## Im Industriegebiet fehlt eine Messstation

Im Industrie- und Gewerbepark Rudolstadt-Saalfeld sind bereits sieben (?) Betriebe angesiedelt, die dem Bundesimmissionsschutzgesetz verpflichtet sind. Ein weiterer Betrieb, ein Black-Mass-Werk, soll folgen.

**Abbildung 7:** Geländesteigung im Beurteilungsgebiet (Radius 1.650 m), Standort (magenta) und Anemometerstandort (blaues Dreieck)

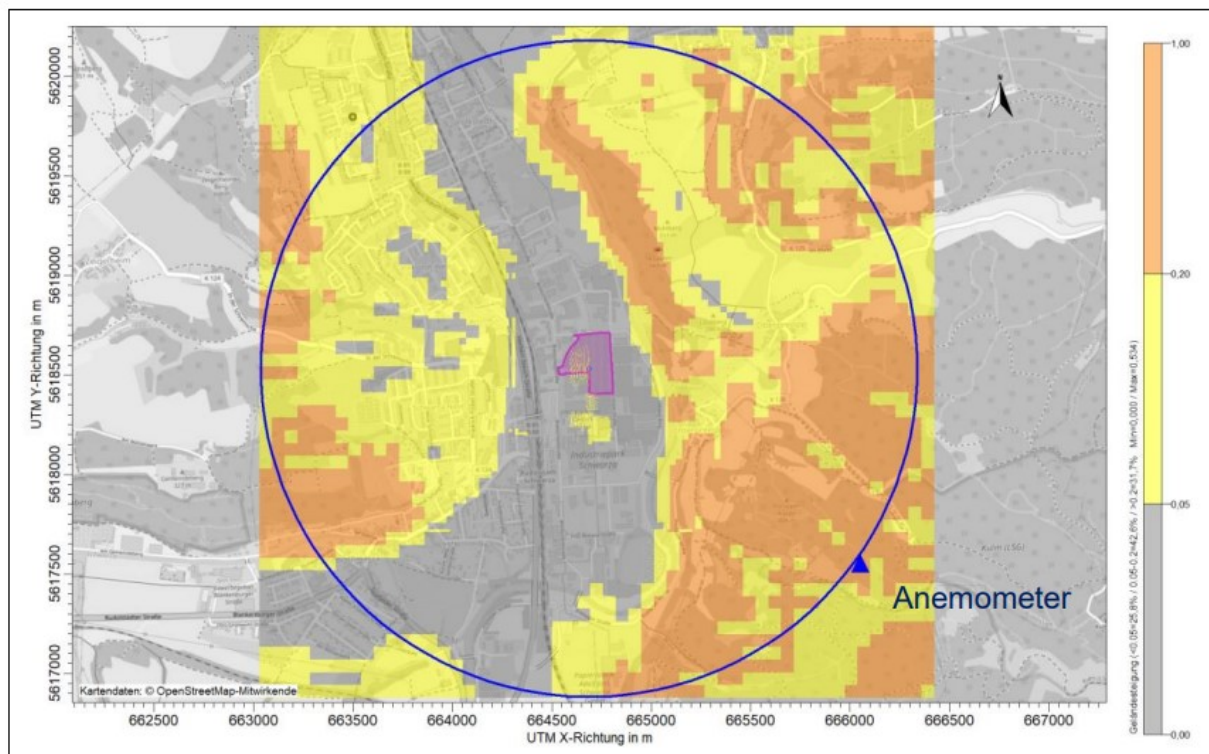
Im Antrag Teil 1 pdf S. 303 ist das Rechengebiet abgebildet. Es wird ein Radius von **1.650 m** angegeben, also 200 Meter mehr als die TA Luft als Mindestmaß verlangt.

An anderer Stelle wird darauf hingewiesen, dass die EAP **1,7 km** südöstlich des Standortes liegt. Genaue Position: 666050 | 5617550

**Auch in der Abbildung ist ersichtlich, dass sich die EAP knapp außerhalb des bereits erweiterten Beurteilungsgebietes liegt.**

**Aufgrund welcher Überlegungen verorten Sie das fiktive Ersatzanemometer außerhalb des Rechengebietes bzw. weshalb vergrößerten Sie den Radius des Rechengebietes nicht, so dass das Anemometer innerhalb liegt?**
